MINISTERIO DE MEDIO AMBIENTE, Y MEDIO RURAL Y MARINO

19630 *Resolución de 1 de diciembre de 2010, de la Secretaría de Estado de Cambio Climático, por la que se formula declaración de impacto ambiental del proyecto Acceso al puerto de El Musel por Aboño.*

A continuación se muestra un plano donde se representan las tres alternativas estudiadas por el promotor:

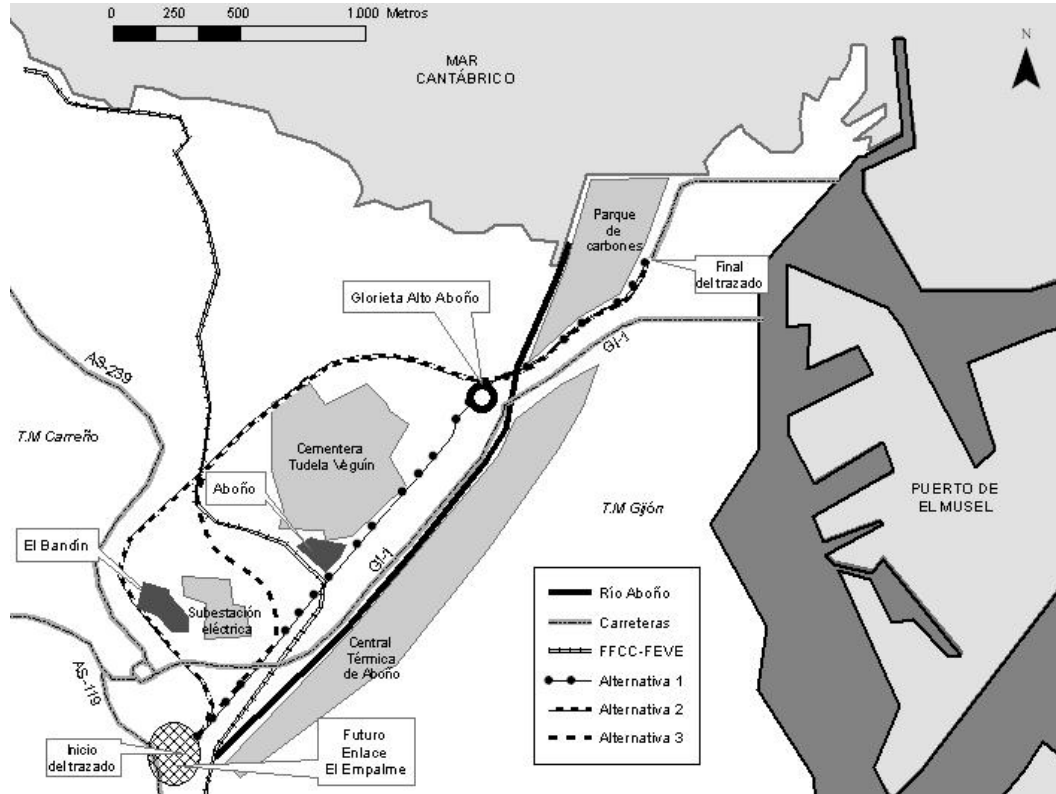
La Dirección General de Biodiversidad y Paisaje de la Consejería de Medio Ambiente, Ordenación del Territorio e Infraestructuras del Gobierno del Principado de Asturias indica que, de las alternativas barajadas en el estudio de impacto ambiental, la alternativa 1 es la que menores efectos medioambientales supondría, mientras que las alternativas 2 y 3 tendrían unos efectos moderados. Considera que dichos efectos resultarían minimizados tras la adopción de las medidas correctoras propuestas por el promotor. Además, realiza una serie de observaciones respecto a las medidas correctoras propuestas en el estudio de impacto ambiental, solicita la sustitución de «Acer campestre» por «Acer pseudoplatanus», por ser esta especie más propia de este ámbito biogeográfico, y descarta el uso de «Platanus orientalis» por no ser autóctona y tener comportamiento invasor. Asimismo, recomienda la sustitución de la mención genérica «Lonicera spp» por la especie «Lonicera periclymenum» con el fin de evitar el uso de otras especies alóctonas. Por último, indica que deberá respetarse la vegetación de ribera del río Pervera en la zona de El Empalme, por tratarse del hábitat de interés comunitario prioritario 91E0* Bosques aluviales de «Alnus glutinosa» y «Fraxinus excelsior» («Alno-Padion», «Alnion incanae», «Salicion albae»).

El promotor indica que la vivienda a la que se refiere la alegación, así como el bosque de El Palacio, serían afectados por la alternativa 2 pero finalmente se ha optado por desarrollar la alternativa 1 de modo que no se afectará ni a la vivienda de la alegante ni al bosque de El Palacio.

El promotor en su contestación indica que el estudio de impacto ambiental coincide en la consideración de que la alternativa 1 es, ambientalmente, la más adecuada. Además asume las recomendaciones relativas a las especies empleadas en la restauración paisajística. Respecto al bosque de ribera del río Pervera, indica que todas las alternativas propuestas plantean el cruce del mismo mediante un viaducto, garantizando así la protección de la vegetación de ribera.
